PROVINCIA DI BRINDISI

PROVVEDIMENTO DIRIGENZIALE N. 3 DEL 22/01/2025

OGGETTO: LEONARDO S.P.A. – Divisione Elicotteri – Stabilimento di Brindisi. Istanza di verifica di assoggettabilità a Valutazione di Impatto Ambientale ai sensi dell'art. 19 del D.Lgs. 152/2006 in relazione al progetto di "Attività di fabbricazione e montaggio degli elicotteri – riutilizzo del fabbricato esistente F24 per l'introduzione di una Base Maintenance (officina di manutenzione)" presso lo Stabilimento di Brindisi.

Planimetria dell'elissuperficie (evidenziata in blu), del fabbricato 24 (evidenziato in rosso), dell'area gestione carburanti (evidenziata in giallo), dell'area lavaggio elicotteri (evidenziata in arancione) e dell'area di stoccaggio serbatoi mobili (verde)

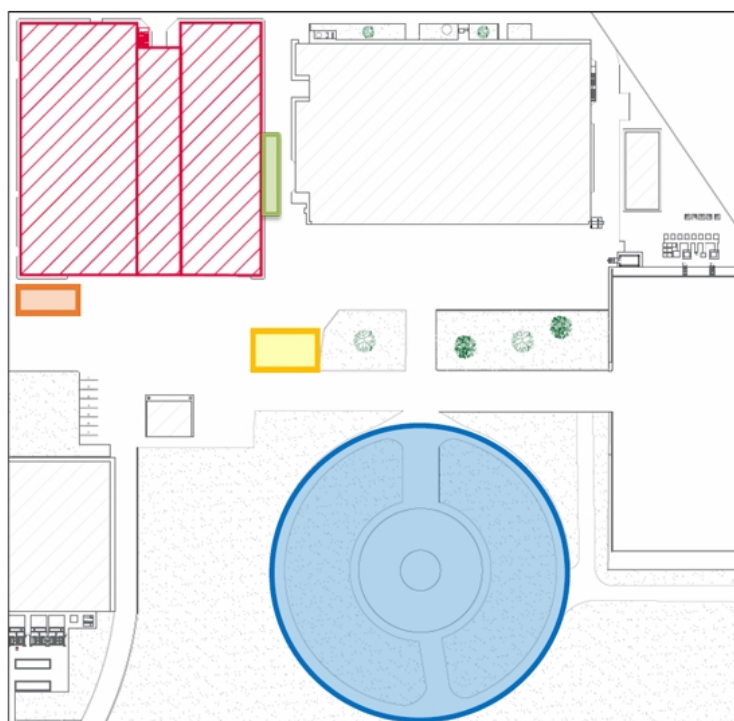
- Il Gestore dovrà attestare la conformità edilizia e urbanistica, nonché l'agibilità degli immobili per le finalità previste.
 - In relazione alla vasca dedicata al contenimento e rilancio delle acque meteoriche ricadenti sulla superficie di rifornimento carburanti, si precisa che, in caso di pioggia e in presenza di idrocarburi, il volume di contenimento della suddetta vasca deve essere in grado di contenere il volume degli idrocarburi e il volume derivante da due giorni consecutivi di pioggia, da determinarsi in funzione delle massime precipitazioni disponibili negli annali storici.

- Nell'area dedicata alla manutenzione dei velivoli, deve prevedersi la presenza di materiale adsorbente per fronteggiare eventuali sversamenti accidentali di sostanze potenzialmente inquinanti; le eventuali acque di lavaggio adoperate nell'area dedicata alla manutenzione degli elicotteri dovrà essere gestita come rifiuto.
